泊発電所3号炉 耐津波設計方針について (漂流物の影響評価に係る指摘事項回答)

令和5年2月13日
北海道電力株式会社

1. 本日の説明事項

発電所周辺500m範囲と国道229号線の位置

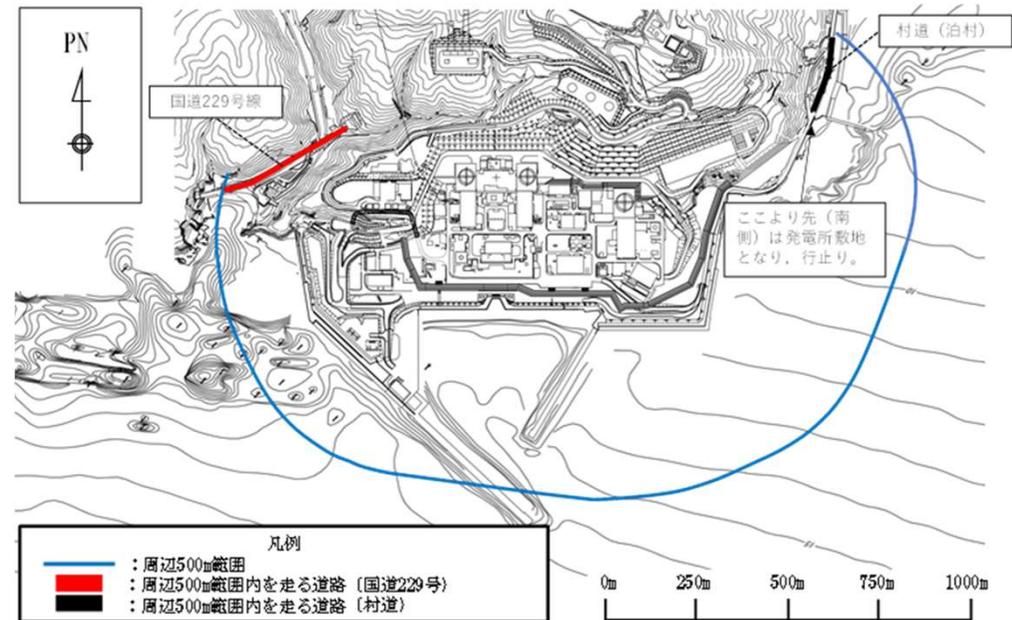
漂流物の影響評価における敷地外の車両の抽出について、現場調査の結果及び地域特性の内容を詳細に示した上で、網羅されていることを説明すること。

- 敷地外の車両の抽出について、調査範囲、調査方法、調査結果、車両の分類・整理結果を示す。
- 調査範囲は、調査分離B（漁港・市街地における人工構造物）の調査範囲とし、目視による調査に加え、発電所周辺500m範囲内にある国道229号線を代表地点として定点撮影による調査を実施した。
- 泊発電所の地域特性として冬季期間における降雪・積雪がある。冬季期間においては、道路の除雪作業を実施する車両が走行する。

発電所敷地内における木造建物の配置図

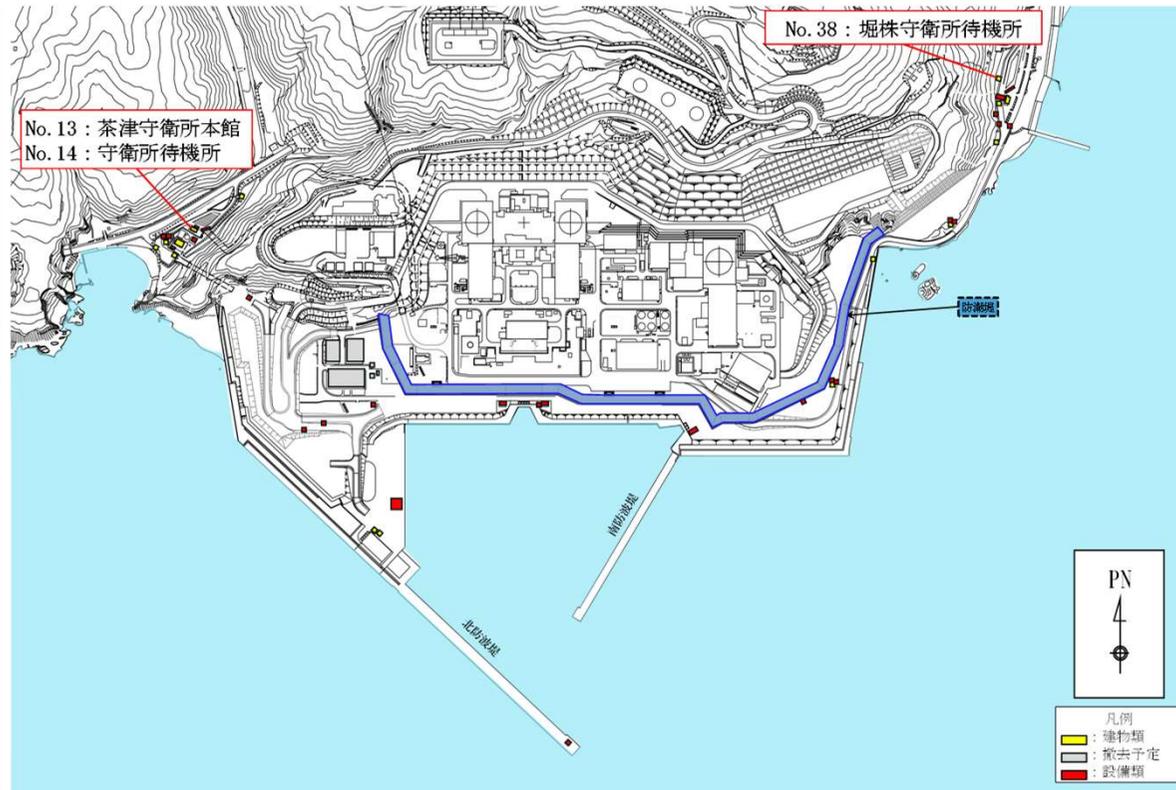
建物の漂流及び滑動の評価について、例えば、2011年東北地方太平洋沖地震に伴う津波の被害実績を踏まえ、敷地内の木造建物が形状を維持したまま漂流又は滑動する可能性を含めて検討するなど、RC造、鉄骨造、木造等の材料及び構造並びに建物の基礎構造の違いを考慮し、地震及び津波による損傷状態を考慮した上で、考え方を説明すること。

○ 発電所敷地内に設置されている木造建物（3 建屋）の設置位置及び基礎構造を以下に示す。

No.13：茶津守衛所本館

基礎構造：直接基礎（布基礎）

No.14：守衛所待機所

基礎構造：直接基礎（布基礎）

No.38：堀株守衛所待機所

基礎構造：直接基礎（布基礎）

南防波堤基部 断面図

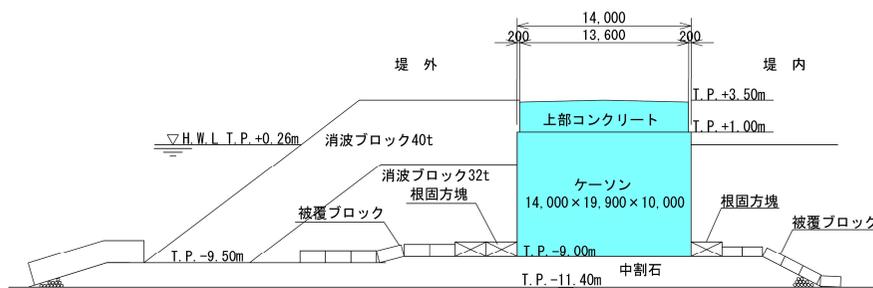
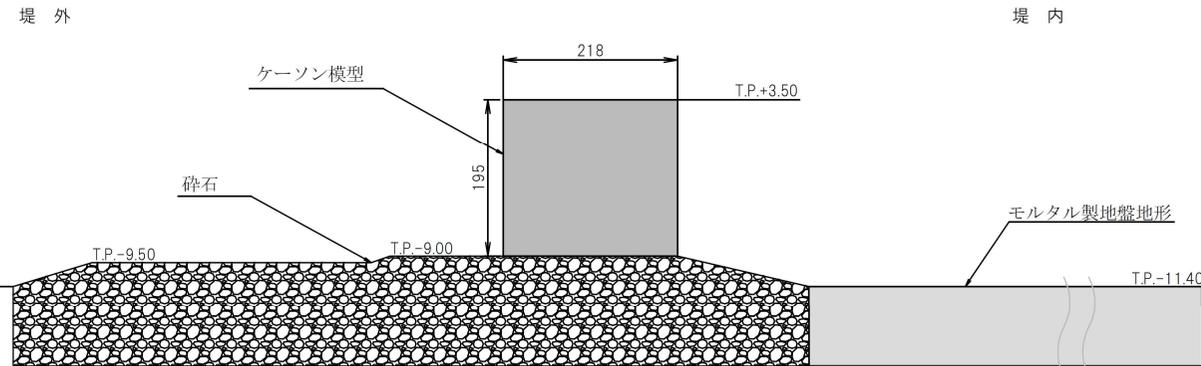
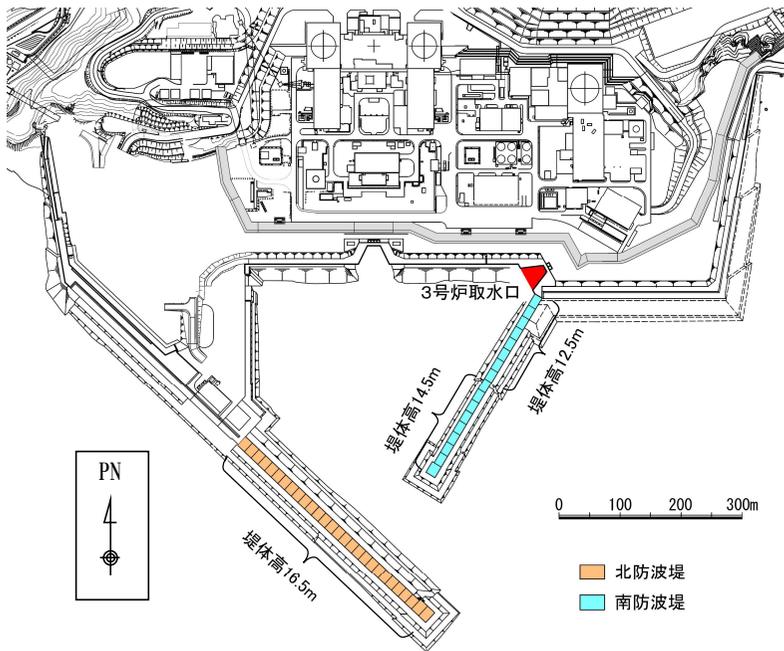
防波堤の取水口到達の可能性評価に係る水理模型実験について、地震に伴う不等沈下、津波の越流による洗掘等によって防波堤が滑動又は転倒しやすくなるような地震及び津波による損傷状態を整理した上で、実験条件を説明すること。

- 防波堤が3号炉取水口を閉塞しないことを確認するため、水理模型実験では、防波堤の移動量がより大きくなるよう実験条件を設定する。
- ・地震に伴う不等沈下、若しくは、津波の越流による洗掘が生じると、防波堤は滑動又は転倒しやすくなるものの、防波堤の堤内側にある岩盤の高まりに対して防波堤の位置が低くなることで、防波堤の移動量は抑制されることから、実験条件には反映しない（P.25・26参照）。
- 対象とする防波堤は3号炉取水口に最も近い南防波堤基部とする。
